Úprava směrné části Územního plánu města Brna (ÚPmB) – ul. Kopečná

S 8/20 MČ Brno-střed, k. ú. Staré Brno, parc. č. 1160/1

**S_{RP} 4/20 MČ Brno-střed, k. ú. Staré Brno, p.č. 1163
Navýšení počtu nadzemních podlaží z +V na +VII
Kopečná 52**

RP Městské památkové rezervace

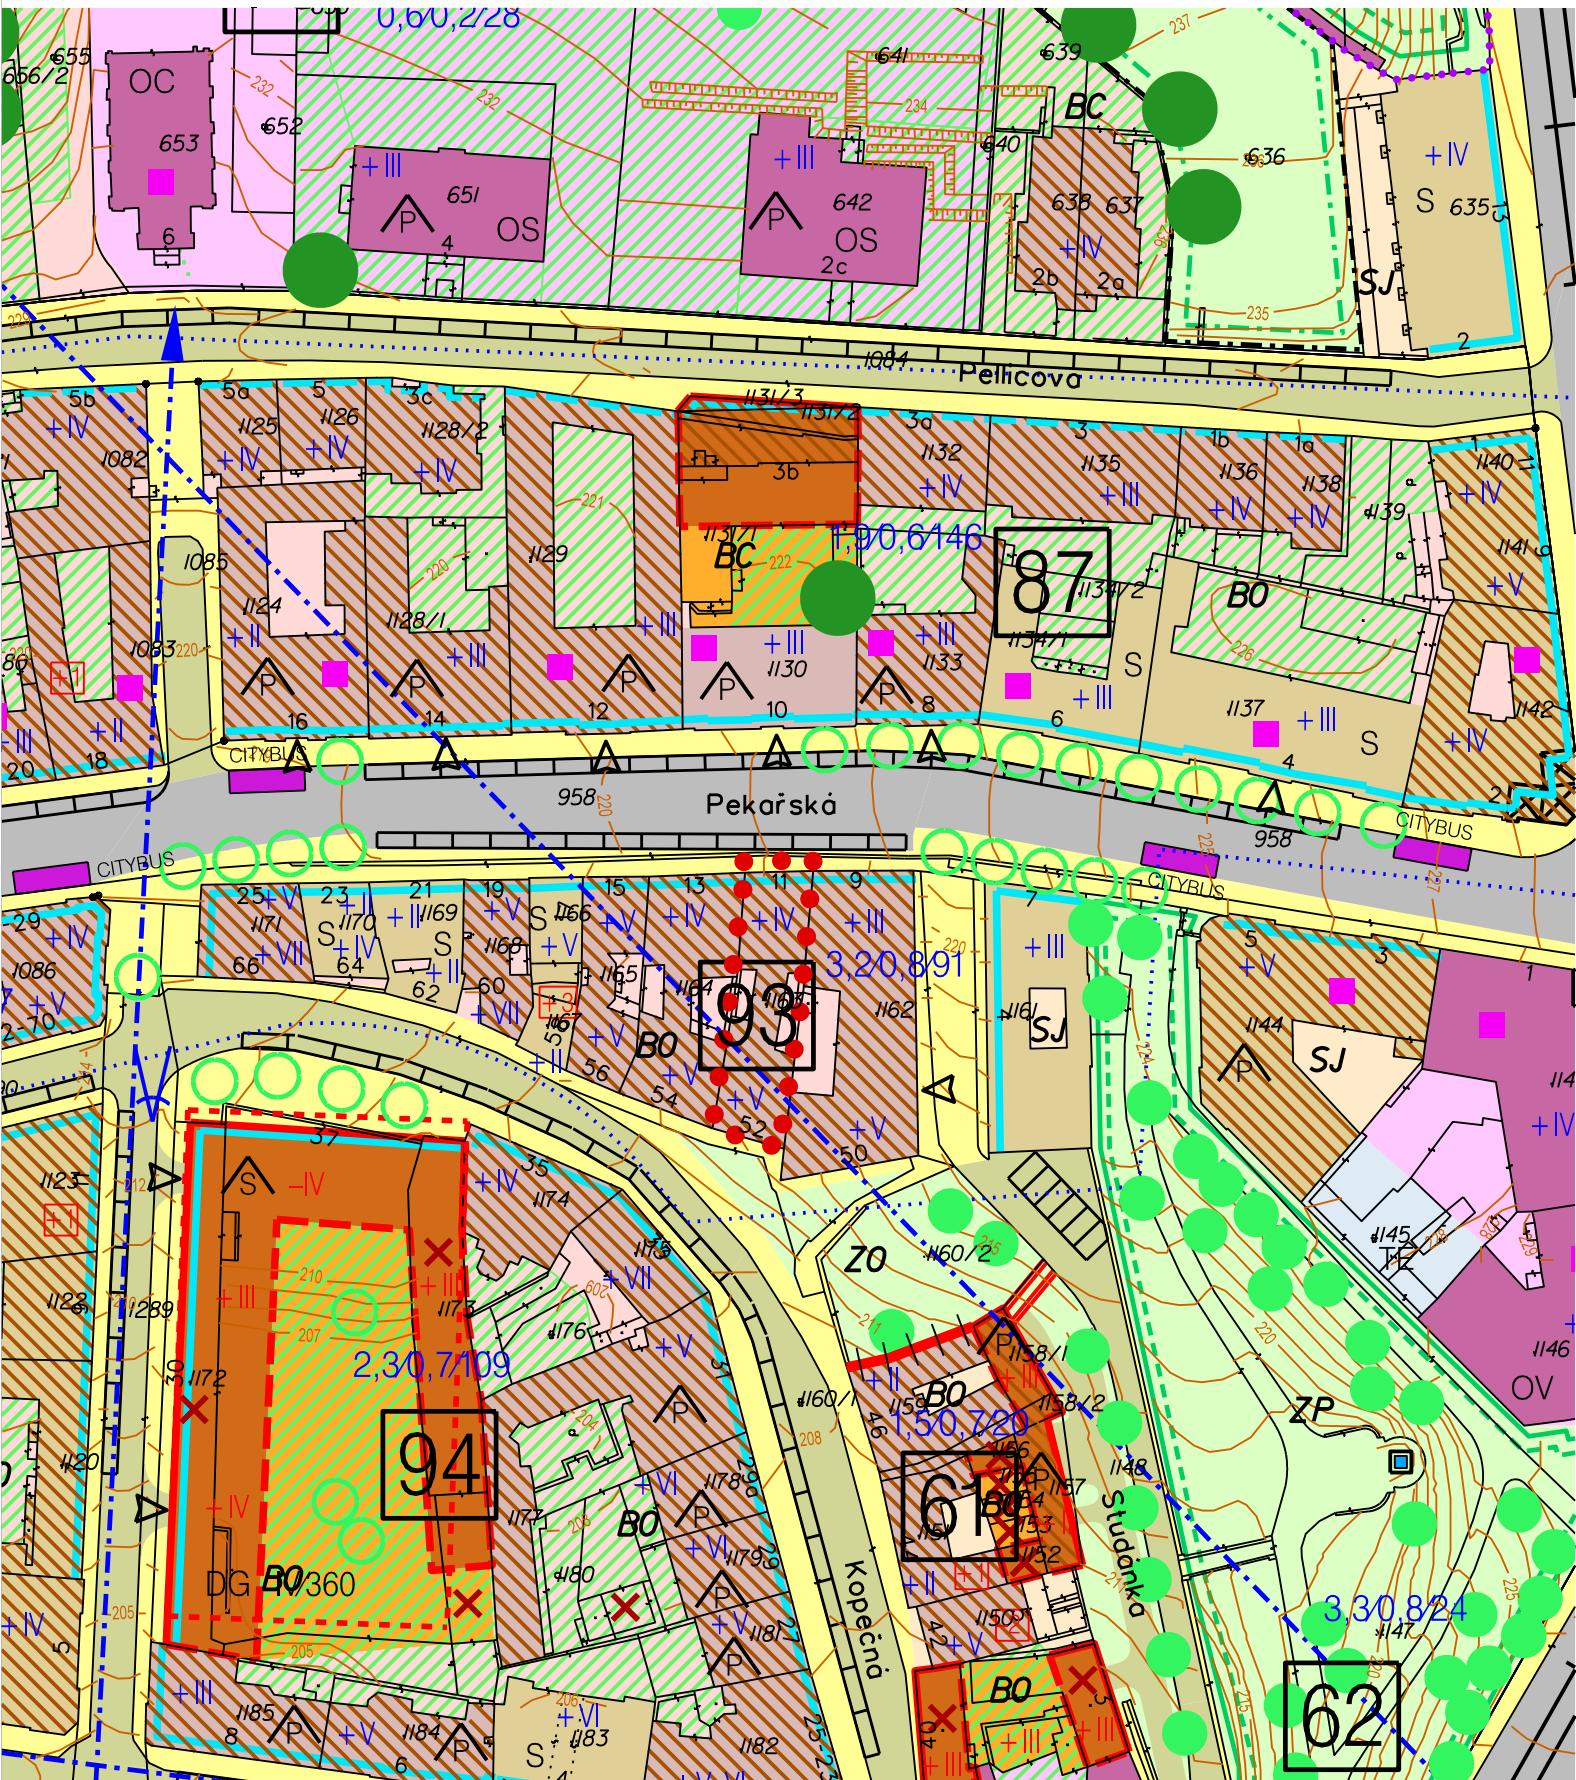
Záměr předpokládá vybudování podkrovního bytu v traktu při ul. Pekařská, který se promítnе do změny tvaru střechy; v traktu při ulici Kopečná bude původní podkrovní podlaží nahrazeno dvěma novými nadzemními podlažími; výška hřebena do ulic Pekařská zůstává zachována a respektuje hřebeny sousedních objektů, navýšením objektu v ulici Kopečné dojde k vyrovnání výškové hladiny objektů v uliční frontě.
